## リコール届出一覧表

リコール届出日：令和元年11月29日

リコール届出番号	外-2964	リコール開始日	令和元年 11 月 29 日
届出者の氏名又は名称	ジャガー・ランドローバー・ジャパン株式会社 代表取締役 ハンソン・マグナス・ユタカ	製作国：英国 製作者名：ジャガー・ランドローバー・リミテッド 問い合わせ先： ジャガーお客様相談室 0120-922-772	
不具合の部位（部品名）	原動機（パワートレーンコントロールユニット）		
基準不適合状態にあると認める構造、装置又は性能の状況及びその原因	パワートレーンコントロールユニットにおいて、プログラムが不適切なため、停車時のエンジン回転リミッターの仕様が高回転になっている。そのため、近接排気騒音が基準値を超えるおそれがある。		
改善措置の内容	全車両、パワートレーンコントロールユニットのプログラムを対策プログラムに書き換える。		
不具合件数	0件	事故の有無	無し
発見の動機	本国メーカーからの情報による。		
自動車使用者及び自動車分解整備事業者に周知させるための措置	<ul style="list-style-type: none"> <li>・使用者：電話又はダイレクトメールで通知する。</li> <li>・自動車分解整備事業者：対象台数が少数であり、全ての使用者を把握しているので、機関誌等への掲載は行わない。</li> <li>・改善実施済車には、運転席側ドアロックストライカー付近に外-2964のステッカーを貼付する。</li> </ul>

## 改善箇所説明図

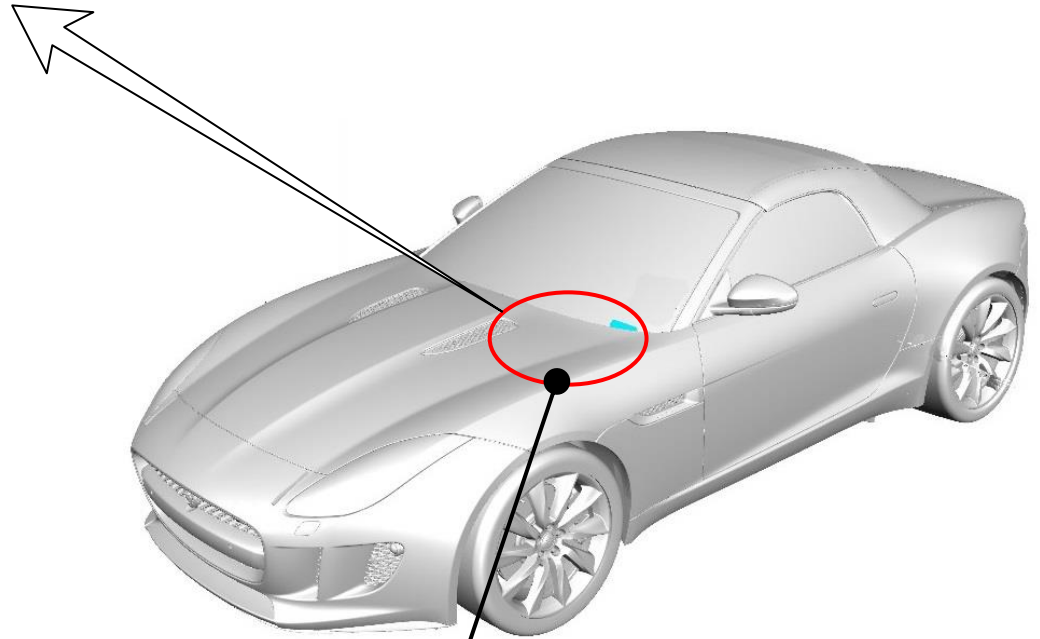
### 基準不適合発生箇所

パワートレインコントロールユニットにおいて、プログラムが不適切なため、停車時のエンジン回転リミッターの仕様が高回転になっている。そのため、近接排気騒音が基準値を超えるおそれがある。

### 改善の内容

全車両、パワートレインコントロールユニットのプログラムを対策プログラムに書き換える。
